ÖFFENTLICHE SITZUNG DES BAUAUSSCHUSSES

DER STADT BURGHAUSEN

AM 05.12.2018

- 3.3. Bebauungsplan Nr. 65a für den Bereich Bachstraße (westlich), Nähe Waldpark, Freizeit-, Sport- und Erholungsanlagen Lindach - Teiländerung des Bebauungsplanes Nr. 65; Billigungsbeschluss

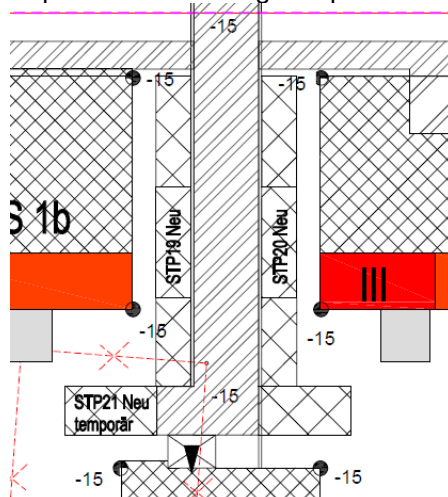
- Anpassen Darstellung Stellplätze Innenhof:

- Darstellung Zufahrt zum Innenhof, privater Eigentümerweg Art. 53 BayStrWG (siehe Planzeichnungsausschnitt)
→ Bitte private Zufahrt in Legende hinzufügen

Der Entwurf wird, wie oben gezeigt, in den Bebauungsplan übernommen. Die private Zufahrt wird mit Planzeichen ergänzt.
